SECRETARIA MUNICIPAL DE MEIO AMBIENTE  
RELATÓRIO DE VISTORIA DE CERTIDÃO DE REGULARIDADE AMBIENTAL

Processo nº 7859/17		Data/hora: 17/11/2017 às 12:00h	
Requerente: D2W Auto Mecânica LTDA-ME		CNPJ: 26.219.492/0001-02	
Empreendimento/ Código da Atividade: 55.21.10 - Reparação e Manutenção Mecânica e Elétrica de Veículos Automotores		Bairro: Mataruna	
Local: Rua Pastor Luis Laurentino nº 401		Tel: (22) 2778-1995	
<input type="checkbox"/> Área Pública <input checked="" type="checkbox"/> Área Particular		Possui Licença: <input type="checkbox"/> sim <input checked="" type="checkbox"/> não LMI <input type="checkbox"/> - CA <input type="checkbox"/>	
Lote <input type="checkbox"/> fechado <input checked="" type="checkbox"/> aberto no momento da vistoria		Acompanhada pelo proprietário <input type="checkbox"/> sim <input checked="" type="checkbox"/> não	
Coordenadas: 23 K 787864.96 m E 7510891.68 m S

CSAO

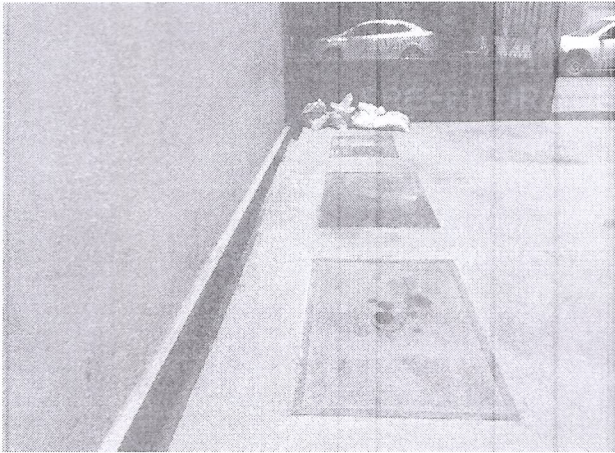
Foi observado em vistoria que o sistema de separação de água e óleo estava com funcionamento eficiente, no entanto a coleta de águas pluviais passa pelo sistema.

O proprietário foi informado da necessidade de vedação do sistema e de readequação de uma ligação irregular, saída da canaleta direta para a rua.
